SILENCIEUX D'ECHAPPEMENT

Modèle : Breva 750

COMMUNICATION TECHNIQUE NO 02-2003

INFORMATION TECHNIQUE N° 10 - 2003

Objet : silencieux d'échappement

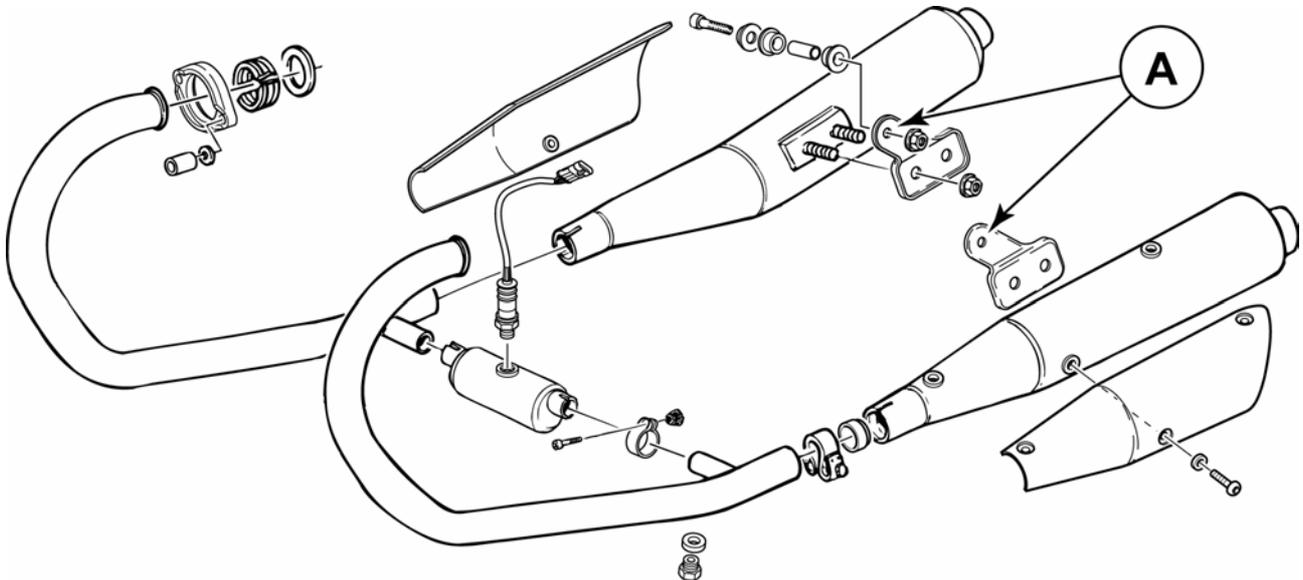
Les silencieux se détachent à cause d'une longueur non appropriée des tuyaux d'échappements.

la longueur des conduits d'échappement a été modifiée sur les motos de nouvelle fabrication.
Pour les motos déjà livrées, la solution du problème est la réalisation de longs sur les brides des silencieux (A).

Objet : huile dans le boîtier du filtre à air

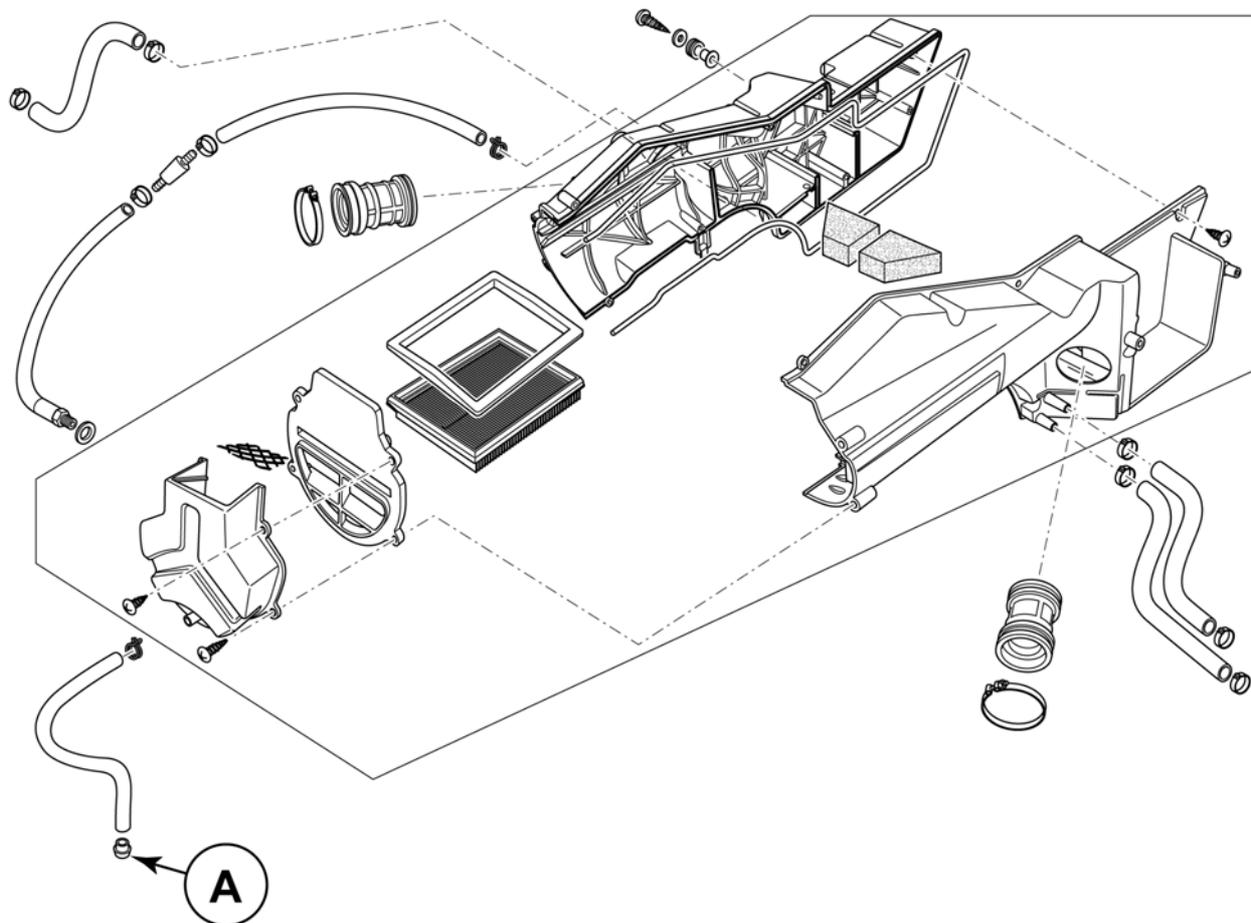
L'huile, qui entre dans le boîtier du filtre à air, se décante à la partie inférieure de celui-ci et sort par les jonctions ou par le bouchon (A) situé à l'extrémité de la tubulure de purge.

On n'a constaté cette anomalie que sur des véhicules démo ou de toute première fabrication.

le contrôle de l'étanchéité de la boîte à filtre se fait avant assemblage du véhicule et par l'intermédiaire d'un essai de pression à air.

Le bouchon (A) a été remplacé par un bouchon étanche.

Objet : Niveau d'huile moteur**Modèle : Breva V750 i.e.****Châssis concernés : tous**

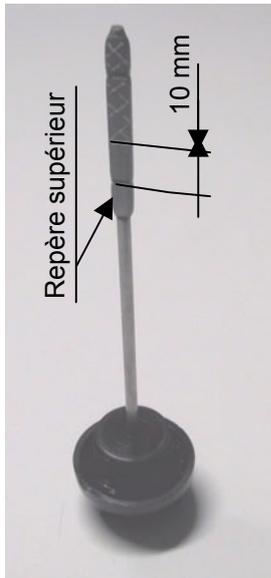
Au cas où vous trouveriez de l'huile moteur dans le corps filtre et dans le tuyau du reniflard de l'huile moteur, nous conseillons de contrôler la quantité d'huile contenue dans le moteur.

Une quantité excessive d'huile moteur peut causer une augmentation de la quantité d'huile extraite par le circuit de récupération des gaz depuis le carter. Dans certains cas exceptionnels, on relève une présence d'huile anormale dans le reniflard transparent qui va du corps filtre jusqu'au raccord postérieur du semi-berceau droit.

L'opération de contrôle peut être aisément effectuée au moyen de la tige de contrôle du bouchon de l'huile. La quantité d'huile est correcte si la tige est enduite jusqu'au point se trouvant environ 10-11 millimètres sous le repère de niveau maximum. La partie indiquée sur la photo indique la partie de la tige devant tremper dans l'huile. Le contrôle doit être effectué lorsque le moteur est chaud, après 20 minutes de marche environ.

Pour faciliter le contrôle lors du changement périodique de l'huile moteur, il peut être utile de faire une encoche de référence à la cote indiquée.

Objet : Perte de la position du papillon

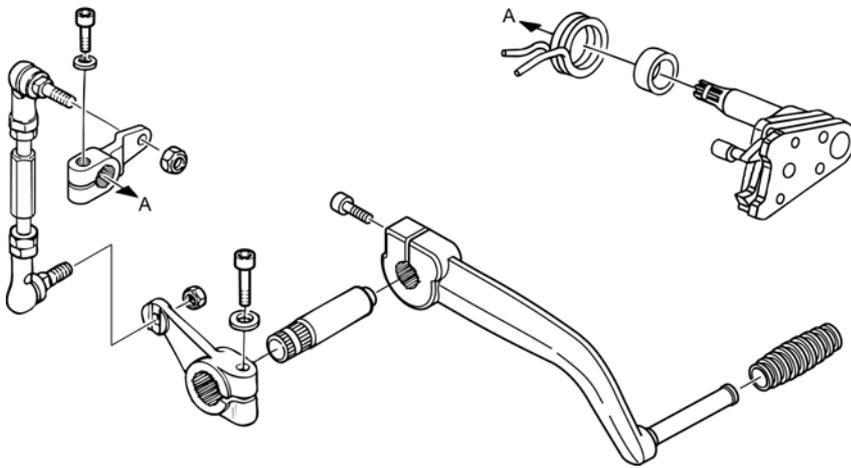
le fonctionnement du moteur n'est pas régulier et le paramètre "**Bonne pos. papillon**" a tendance à s'éteindre ; si mesuré avec Axone, il indique **2,3 °** (normalement il doit être dans la plage de **2,7°** et **3,5°**).

faire la mise à zéro du papillon avec Axone.

Effectuer la procédure d'équilibrage des cylindres et de réglage du ralenti.

Objet : verrouillage présélecteur changement de vitesse

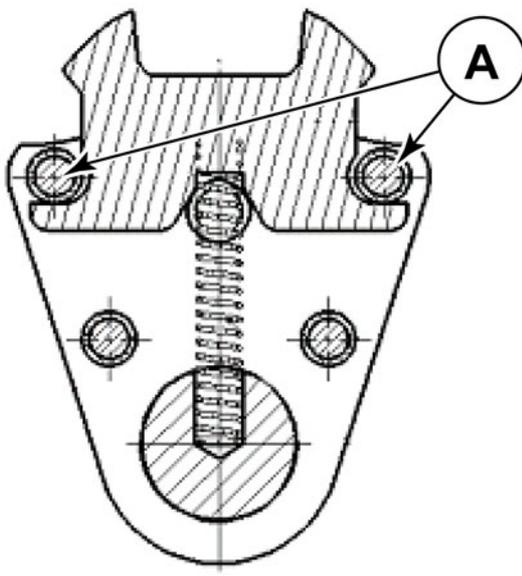
la glissière à l'intérieur du présélecteur peut se coincer contre les deux axes (**A**).

on a **augmenté le diamètre des axes** (de 7.0 mm à 7.2 mm) et la tolérance de concentricité est maintenant plus serrée.

Objet : Enclenchement des vitesses

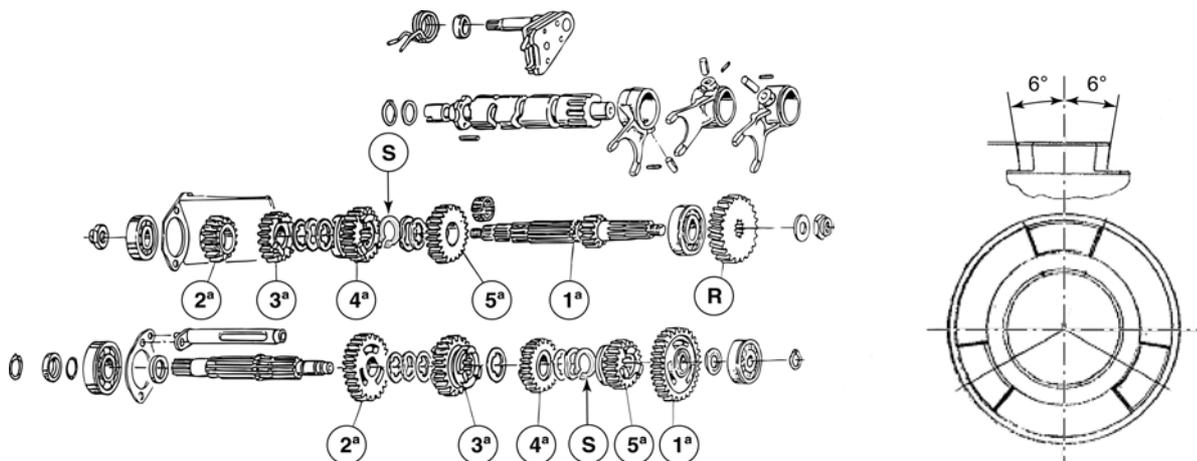
la prise de la 3^e et 4^e vitesse se dégage .
On a localisé deux causes :

1. Les circlips (S) ne retiennent pas les rondelles de calage.
2. Après vérification de la prise sur les engrenages de la 3^e et 4^e vitesse, on n'a pas relevé l'angle exacte de 6° à cause d'une erreur d'usinage ou parce qu'échangé avec celui de la boîte du Brevia 750.

1. on a monté le circlip de la boîte Brevia (**diamètre interne réduit de 0,5 mm** code **90271124**).
2. Remplacement des engrenages n'étant pas conformes au plan.

N.B. : L'engrenage de la boîte des vitesses Nevada 750 est marqué par le chiffre 6

FICHE DE DIAGNOSTICS POUR ROBINET D'ESSENCE À COMMANDE ÉLECTRIQUE NEVADA 750

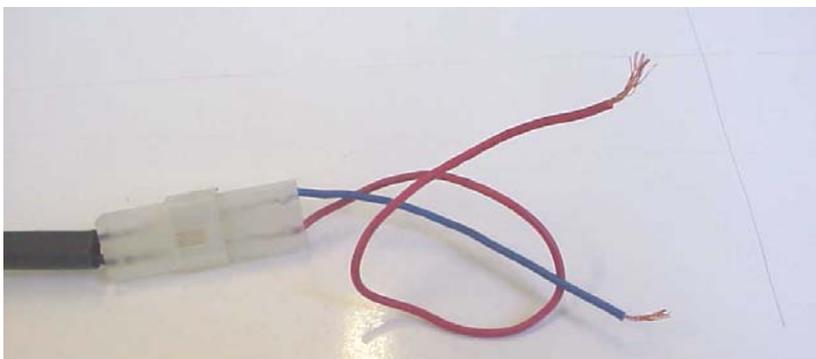
Dans certaines circonstances (par exemple quand il n'a pas été utilisé pendant une longue période) le robinet reste bloqué en position « fermé » et empêche le moteur de fonctionner.

La force du solénoïde ne suffit pas à actionner le robinet.

Brancher un testeur entre les deux conducteurs et placer le testeur en mode Ω (mesure de résistance).

La résistance doit être de $33 \pm 2 \Omega$.

Vérifier en soufflant dans l'arrivée d'essence que le robinet ne laisse pas passer l'air.
Alimenter le robinet avec une source d'alimentation extérieure continue de 12V
(alimentation en courant continu ou batterie). La polarité n'a pas d'importance.
On doit entendre le "click" que fait l'actionneur.
Vérifier en soufflant dans l'arrivée que le robinet est ouvert.

Pour le débloquer, il suffit de desserrer le solénoïde d'un ou deux tours par rapport au corps du robinet. Il est conseillé de démonter le solénoïde et de remplacer le joint torique qui peut être commandé comme pièce de rechange avec le code 90706020.

Objet : huile dans le boîtier du filtre à air

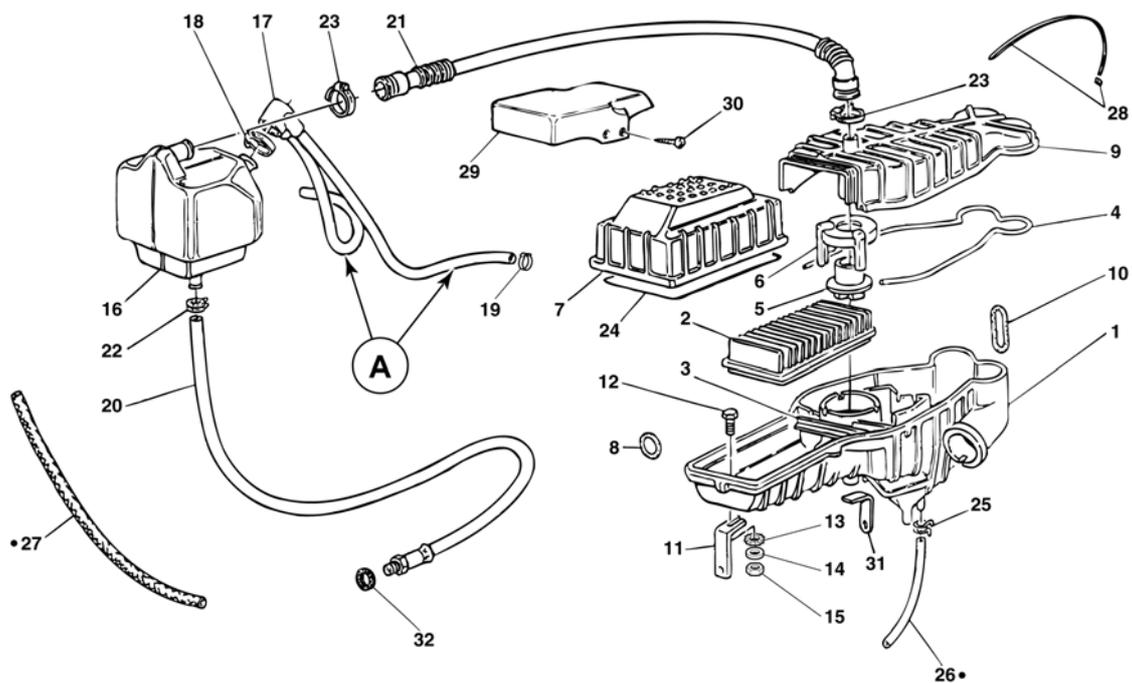
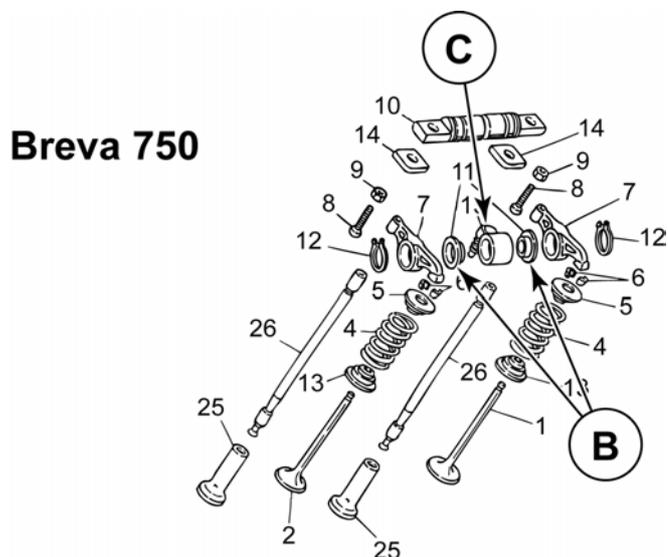
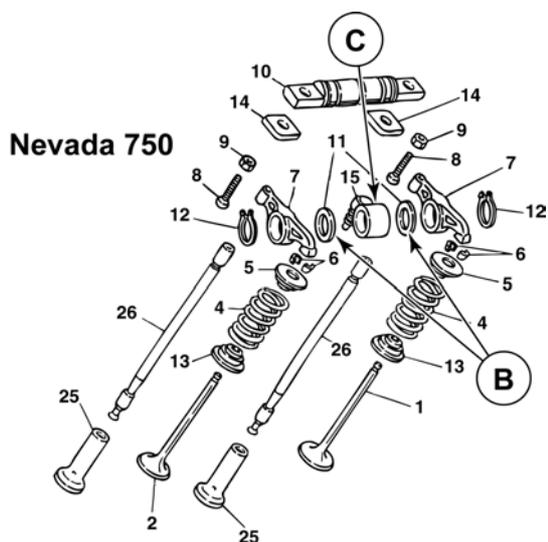
présence d'une quantité excessive d'huile dans le boîtier du filtre

La présence d'huile dans la boîte décanteuse et, suivant la circulation des vapeurs d'huile, dans la boîte à filtre, a deux causes principales :

- niveau d'huile trop haut
- pression des gaz, à l'intérieur des carters moteurs, trop élevée

- Contrôler que les deux tubulures (A), convoyant les vapeurs d'huile des culasses au décanteur, ne sont pas étranglées à cause de leur faible rigidité ; si cela est le cas, les remplacer par des tubulures toilées plus rigides.
- Remplacer le manchon (C) et les rondelles de calage (B) par les pièces correspondantes du modèle Brevia 750 (pour les véhicules fabriqués avant l'année 2003).

- Si l'anomalie persiste, il s'avère nécessaire de remplacer les segments de piston.
- S'il y a lieu de remplacer les pistons, on préconise de les substituer par ceux du modèle Brevia.

Objet : carburation

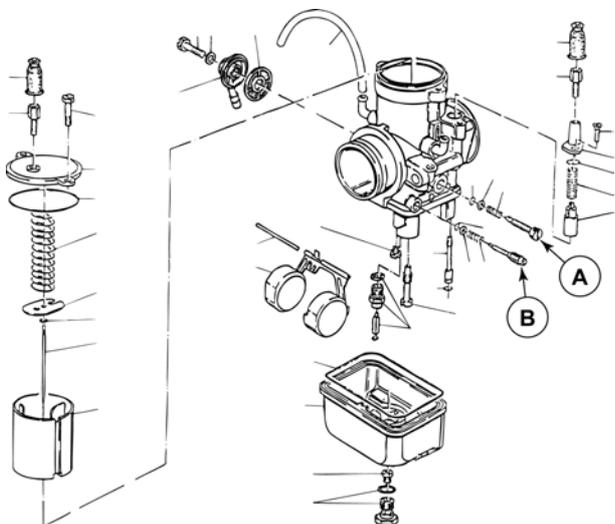
l'anomalie se présente pendant la conduite par des symptômes variés.

- Petites explosions en décélération
- Ralenti irrégulier à la suite d'une accélération
- Bouffées dans le boîtier du filtre à air

Ne pouvant pas contrôler le CO avec un analyseur, par manque de prises individuelles appropriées sur les conduits d'échappement et à cause de l'existence d'un compensateur, il s'avère nécessaire de suivre la méthode ci-dessous.

- Vérifier que la soupape à pointeau du flotteur (carburateur) est vissée. Si, par contre, il faut la revisser, remplacer d'abord le joint en se reportant au bulletin technique 001-2003 du 16/01/2003.
- Raccorder les prises, sur les conduits d'aspiration, à un déprimomètre.
- Remettre la moto en route et attendre que le moteur monte en température.
- Régler le ralenti à 1150 ± 50 trs/mn.
- Passer à la synchronisation des cylindres en maintenant les tours du ralenti constants ; les vis de réglage du ralenti (**A**) sont les mêmes utilisées pour l'équilibrage de la dépression dans les conduits d'aspiration, par conséquent, il faut accélérer légèrement, à l'aide de la commande des gaz et équilibrer la dépression dans les conduits d'aspiration avec les éléments de réglage filetés. Vérifier qu'au ralenti le câble des gaz présente un jeu de 1 mm.

Passer au réglage de la carburation à l'aide des vis de richesse (B).

Le bon compromis se trouve, si à la suite d'un coup d'accélération le moteur revient régulièrement au ralenti préréglé.

Si au bout d'un réglage soigné, le ralenti a du mal à se stabiliser, il s'impose de vérifier l'étanchéité des soupapes dans la culasse.

Vérification étanchéité soupapes

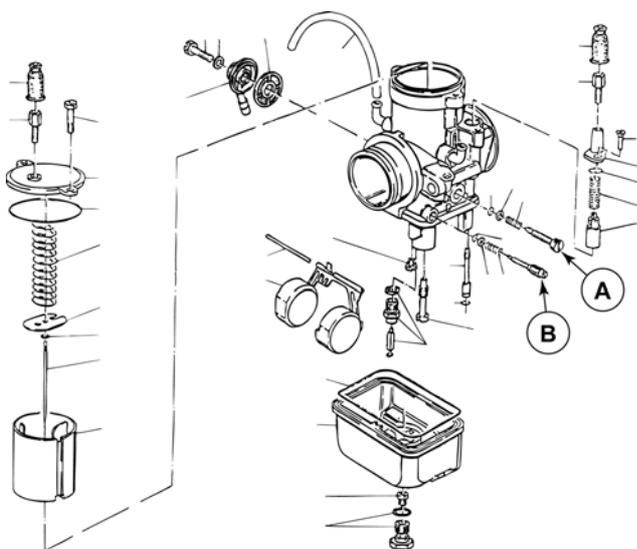
La vérification doit se faire par l'intermédiaire du SUN-TEST (BOSCH), c'est à dire que l'étanchéité des soupapes doit être testée en mettant la chambre d'explosion sous une pression de 5 bars.

En défaut d'un appareillage approprié, il est nécessaire de fabriquer des bougies factices avec des prises pour l'air comprimé ; les bougies factices sont à monter sur les culasses au lieu des bougies d'origine.

Porter le piston de la culasse à vérifier au PMH (soupapes fermées).

Par la suite, alimenter la culasse en air comprimé à 5 bars et vérifier s'il y a des fuites d'air par la soupape d'échappement ou d'aspiration.

Le système SUN-TEST comporte une jauge de pression pour le contrôle de la pression d'alimentation et une seconde jauge indiquant la pression sur la culasse ; l'écart, qu'on va toujours constater, ne doit pas dépasser 20%.

Si l'issue du test est négative, le réalésage du siège de soupape s'impose.

Objet : nouvelle batterie

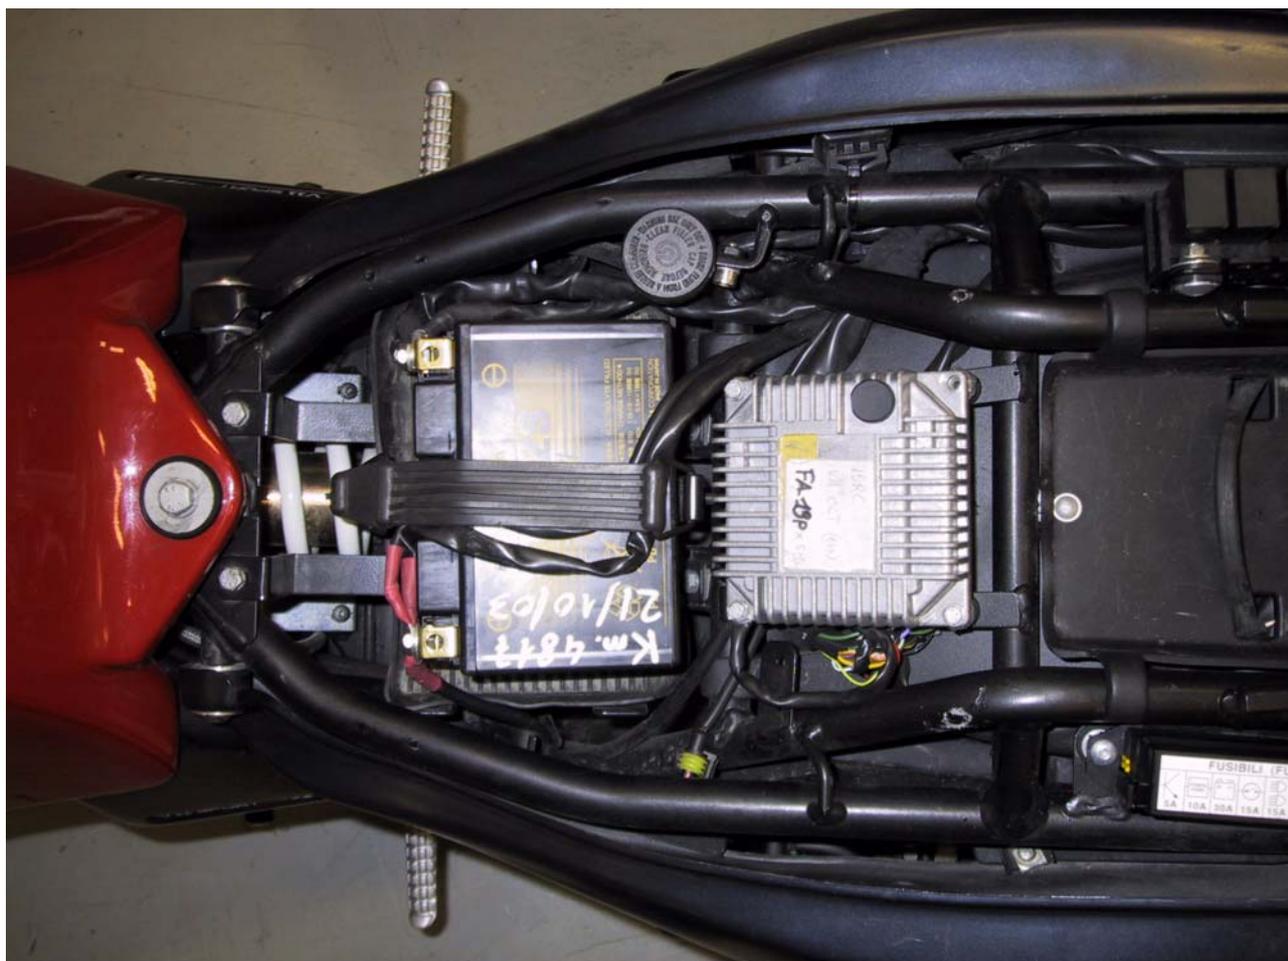
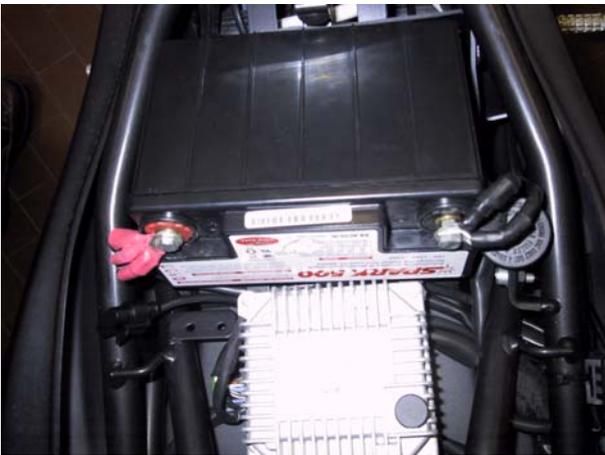
courte durée de vie de la batterie existante **ESA SPARK 500E** .

la **YUASA YTZ12S** va être montée (elle parvient de Yuasa déjà avec l'acide à l'intérieur).

En cours de fabrication on monte un nouveau câblage alors que sur les motos, qui comportent le câblage existant, on peut monter la batterie mais il faut réaliser un nouveau cheminement des câbles .
